监 理 联 系 单

工程名称：浩德武鸣区宁武镇 50MWp 农业光伏电站项目

编号：JXM6-051

事由：关于施工队反映的现场立柱变形问题事宜。

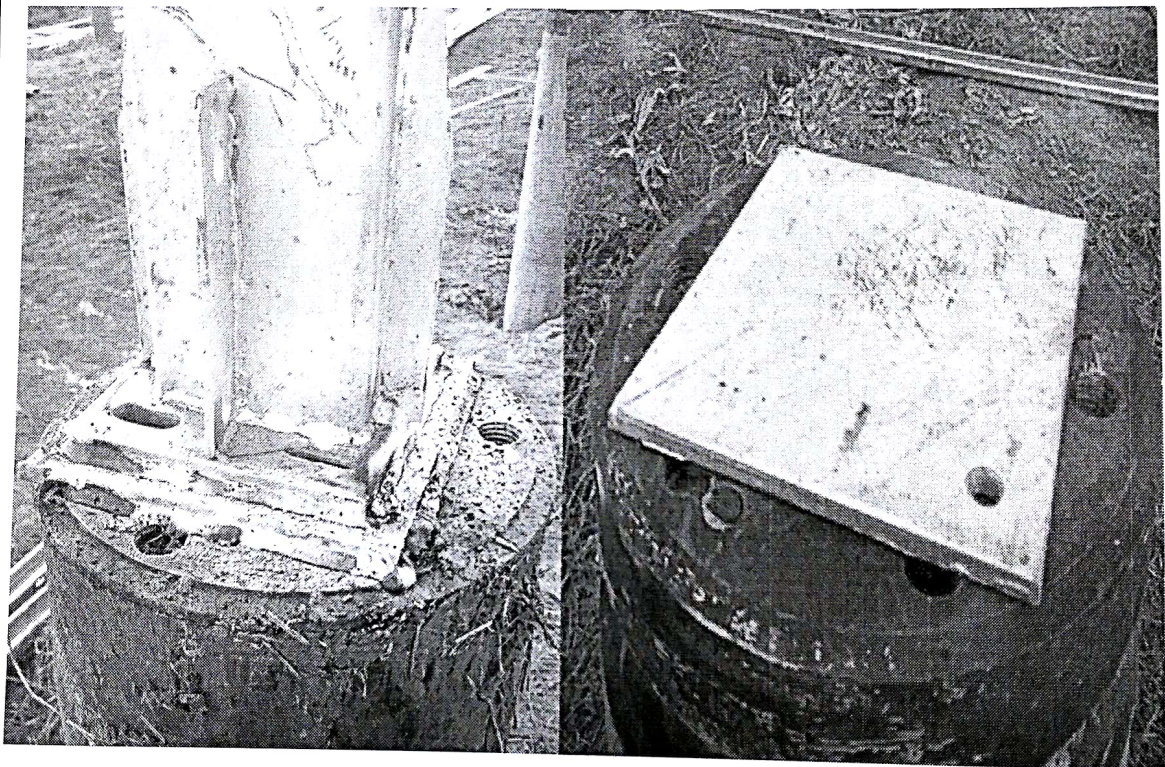
经监理人员巡视检查发现，49 区预制桩顶焊接立柱与设计不符，立柱底部多出一块钢板。请施工单位与设计单位沟通，按现场施工提供变更图纸。现场立柱焊接好后要去除焊渣，刷涂防腐、防锈漆。
